КАМПАНИЯ 5672 – Сервисная кампания

Модель: Fiat 500L

- Гидроизоляционные уплотнители передних и задних боковых дверей
- Лампы левого и правого повторителя поворота

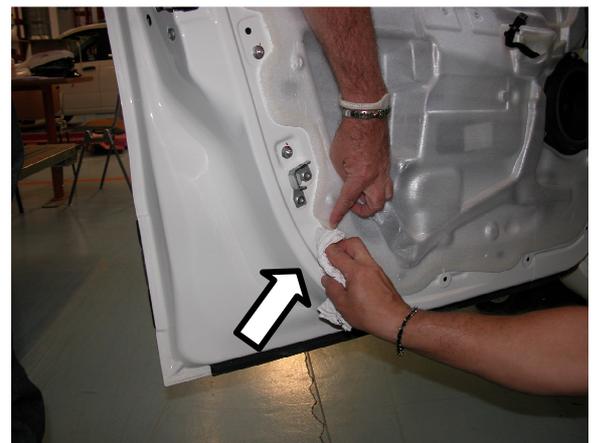
Снимите два буфера панелей (указаны стрелками).

Начиная с точки, указанной на рисунке стрелкой, поднимите нижний край матового гидроизоляционного уплотнителя и очистите металл, находящийся под снятой частью уплотнителя, бумагой, смоченной в гептане.

Очистите его по всей длине, вплоть до правого края (см. рисунок).

Нанесите праймер (см. наличие в Part&Service) с помощью ватной палочки. Приподнимите нижний край матового уплотнителя и обработайте палочкой внутреннюю поверхность уплотнителя по всей ее длине.
Дайте праймеру подсохнуть в течение 2-3 минут.

Нанесите силиконовый клей (см. его наличие в Part&Service). Аккуратно нанесите силиконовый клей между матовым гидроизоляционным уплотнителем и панелью двери с помощью наконечника емкости, следя за тем, чтобы клей попадал в нужные места. Об этом свидетельствует появление капли клея под уплотнителем.

Приложите край уплотнителя обратно к дверной панели, проверяя, всюду ли, где необходимо, нанесен силиконовый клей, и находится ли он между панелью и уплотнителем в контакте с ними. Не оставляйте разрывы, т.е. не смазанные клеем места.
